Rapport de contrôle d'installations électriques à basse et à très basse tension

RÉF. 106/2022/68031/01:1

DATE DU CONTRÔLE	**09/06/2022**	AGENT VISITEUR	**Xavier Lepage**
ADRESSE DU CONTRÔLE	**Rue Tiennes aux Grives 12 - 5300 Sclayn / Andenne**	TYPE DE CONTRÔLE	**Visite de contrôle vente ancienne installation (8.4.2.)**

Croquis de position élémentaire et descriptif sommaire des tableaux

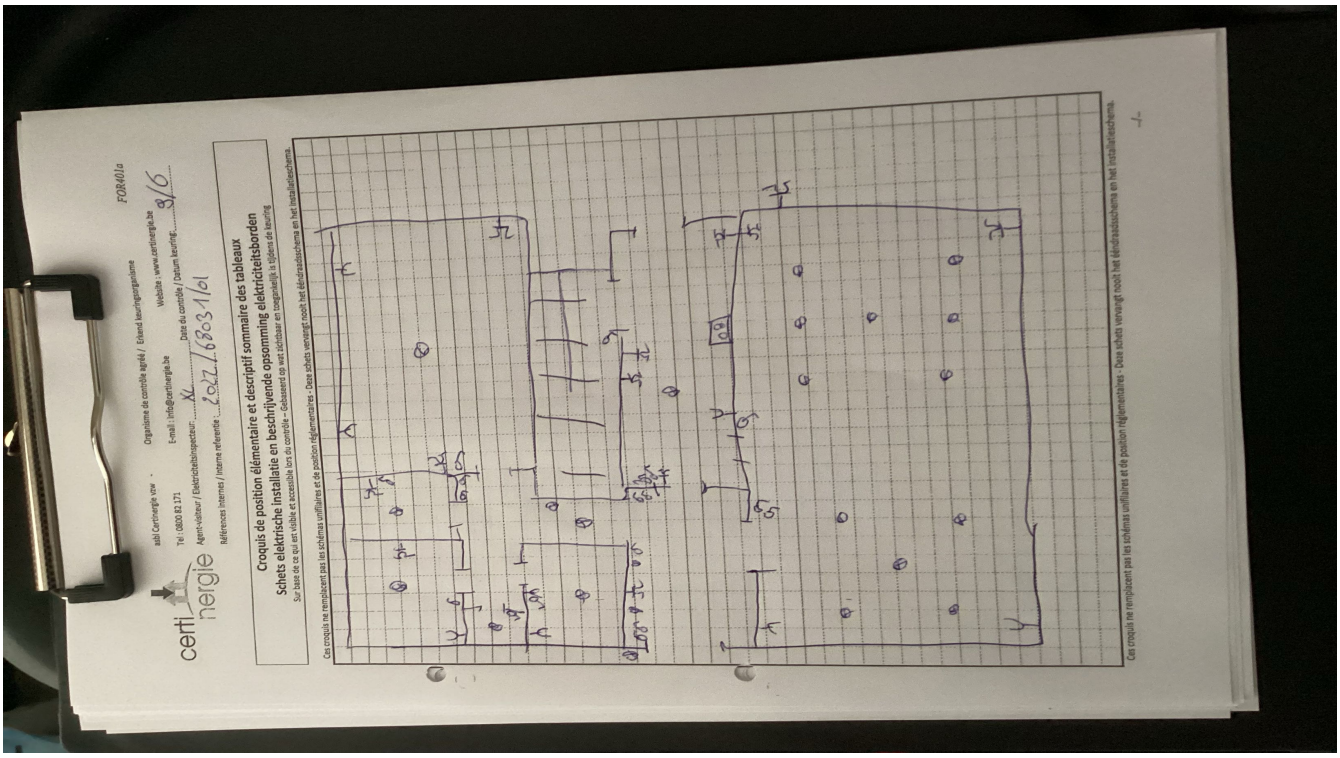
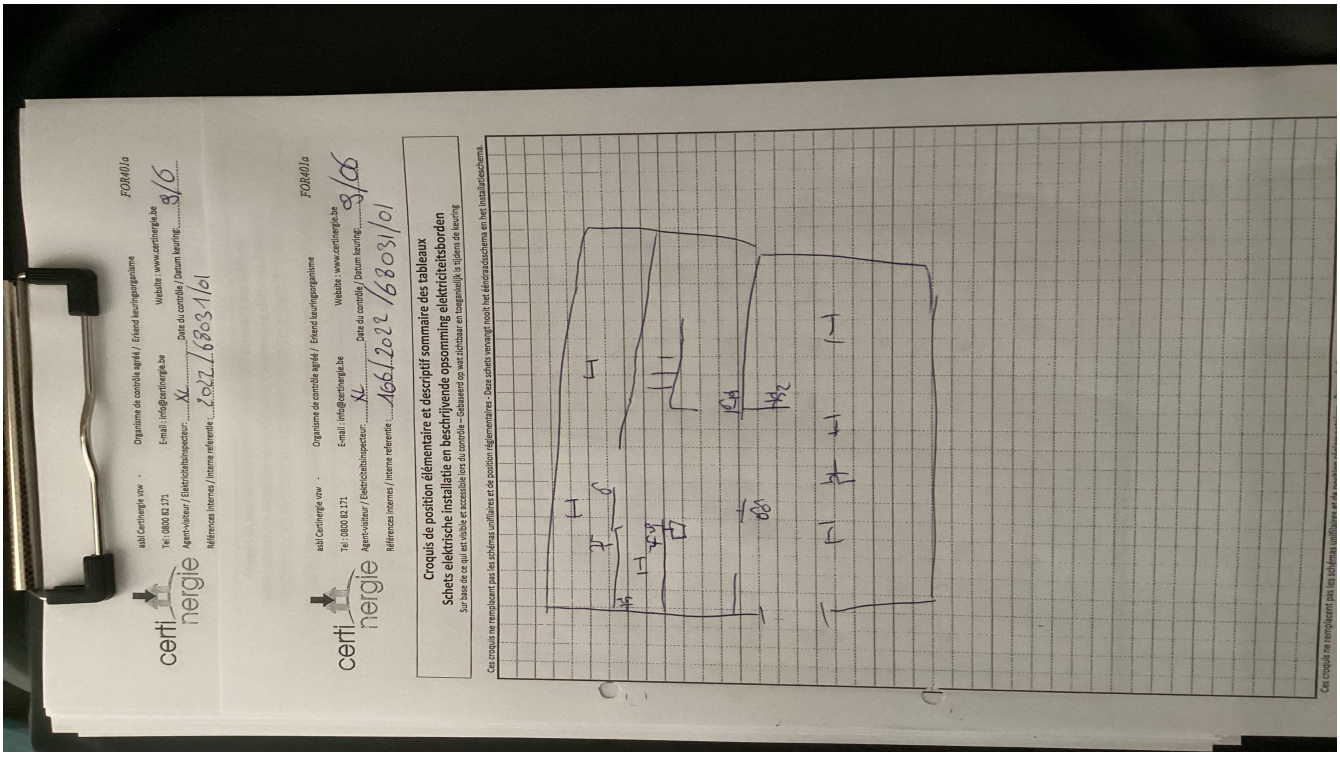
Conformité schéma(s) unifilaire(s) et plan(s) de position Pas OK | **Nombre de tableaux** 1 | **Nombre de circuits** 11

Circuits	/	/	2 mini jump classe ? ka?	/
Protection	6 mini jump 10A classe ? 3ka	12 mini jump 16 A classe ? 3ka	2 mini jumps classe ? ka?	1 disj c25A classe 3. 3ka
Section (mm²)	2,5	2,5	2,5	4
Conclusion	OK	OK	Pas OK	OK

Les fondations datent	**D'avant le 1/10/1981**	Dispositif différentiel de tête	**absent**
Type d'électrode de terre	**Piquets**	Dispositif différentiel "sdb"	
Résistance de dispersion de la prise de terre (Ω)	**44,9**	Fixation/Etat/Détérioration matériel	**Pas OK**
Conformité des liaisons équipotentielles et des PE	**Sans objet**	Contrôle visuel appareils fixes et/ou mobiles	**OK**
Test de continuité	**Pas concluant**	Protection contre les contacts directs	**Pas OK**
Contrôle boucle de défaut	**Pas concluant**	Résistance générale d'isolement (MΩ)	**518**
Protection contre les contacts indirects	**OK**	Adéquation DPCDR – prise de terre	**Pas OK**
		Adéquation protections surintensités – sections	**OK**

- La tension d'alimentation n'est pas indiquée clairement de manière apparente sur chaque tableau de répartition et de manoeuvre. - 3.1.3.3.a
- Le DPCDR (différentiel) "locaux humides" n'est pas subordonné à celui posé à l'origine de l'installation. - 7.1.4.1.

- Les dispositifs de protection contre les surintensités n'ont pas un pouvoir de fermeture et/ou de coupure minimal de 3000A. - 5.3.5.5.;8.2.2.
- La prise de terre n'est pas conforme. - 4.2.3.2.;5.4.2.1.

- Le contrôle d'une/des boucles de défaut n'est pas concluant. - 6.4.6.4.;6.5.7.2.
- DPCDR (différentiel) de tête n'est pas complété par des dispositifs de protection à haute sensibilité alors que la résistance de dispersion de la prise de terre est supérieure à 30 ohms. - 4.2.4.3.

- Il n'y a pas de dispositif différentiel placé à l'origine de l'installation électrique. - 4.2.4.3.
- Les bases de fusibles/disjoncteurs à broches ne sont pas équipées d'éléments de calibrage. - 5.3.5.5.

- Les schémas unifilaires et/ou plans de position ne sont pas présents. - 3.1.2.;6.4.6.;6.5.7.;9.1.2.
- Il manque des obturateurs dans le tableau électrique. - 4.2.2.1.;4.2.2.3.

- Le code couleur des éléments de calibrage des bases de fusibles/disjoncteurs à broches n'est pas respecté. - 5.3.5.5.
